NOTA

‘Review aanvullend onderzoek NAM ROW-2’ – registratienummer INK014913
Subsurface Scenarios for ROW-2 Casing Shear – Report EP20211120430

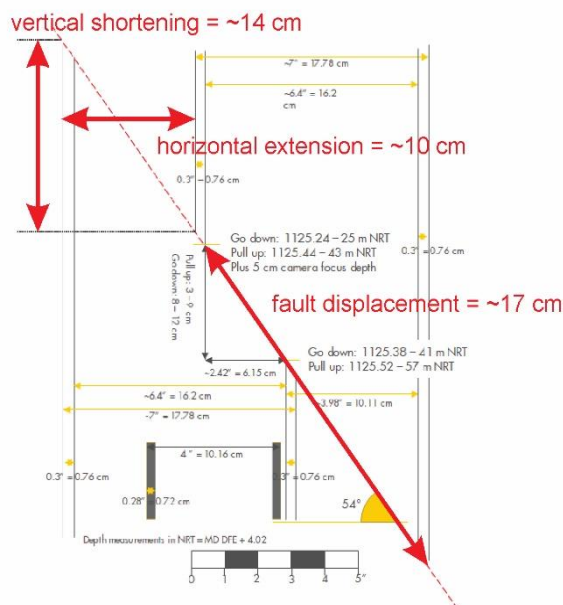
De enige directe waarneming (cf. §3.1) is de **breuk in de buitenbuis** (*casing shear*). Nieuw in dit rapport is de informatie over de hoek van de breuk. Deze wordt geschat tussen 29° en 66° ; een **hoek van 54°** wordt als meest waarschijnlijk aangenomen. Daarnaast leren we in dit rapport dat de hellingshoek van de gesteentelagen ter hoogte van de injectieput ROW-2 ongeveer 22° is, dus niet horizontaal. Terwijl we nu een zicht krijgen op de helling van de breuk in de buitenbuis, blijft de hellingsrichting, en dus de volledige oriëntatie, van de breuk een grote onbekende.

Beschouwen we nu de breuk in de buitenbuis zuiver vanuit een geometrisch standpunt (zie bijgevoegde figuur 3.7 (p. 19) met enkele persoonlijke aanvullingen), dan kunnen we vaststellen dat dit een **afschuivingsbreuk** (*normal fault*) is. De breukverplaatsing (*fault displacement*) is ongeveer 17 cm; er treedt ter hoogte van de breuk een verticale verkorting (*vertical shortening*) op van ongeveer 14 cm en een horizontale verlenging (*horizontal extension*) van ongeveer 10 cm. Elk van deze verplaatsingen dient een verklaring te krijgen.

Dit is een opmerkelijk verschil ten opzichte van het initiële rapport (*Report EP 202104200659 – mei 2021*), waarin elke informatie over de hoek van de breuk ontbrak. In het initiële rapport werd de breuk in de buitenbuis als horizontaal voorgesteld, met een horizontale schuifcomponent (cf. figuren 15 & 18 in het initiële rapport). De breukverplaatsing werd in het initiële rapport dan ook op ‘maar’ ongeveer 6 cm ingeschat.

Deze nieuwe informatie over de helling van de breuk in de buitenbuis heeft volgens mij uiteindelijk belangrijke gevolgen voor de kinematische interpretatie, die dan weer de basis zou moeten vormen van de geomechanische modellen die het proces dat de breuk veroorzaakt heeft, zouden moeten verklaren.

Een afschuivingsbreuk met een hellingshoek van ongeveer 54° past in de hierboven geschetste principes van brosse vervorming. In deze context waarin de grootste hoofdspansingsrichting (σ_1) verticaal georiënteerd is, zou een nieuwgevormde schuifspriet/breuk idealiter 60° hellen. Anderzijds zou een bestaand breukvlak met een helling van $\sim 54^\circ$ goed georiënteerd (*favorably oriented fault*) zijn om in deze spanningscontext gereactiveerd te worden. De waargenomen afschuivingsbreuk laat volgens mij dan ook nog niet toe eenduidig voor een van de twee opties, nieuwvorming of *reshear*, te kiezen.
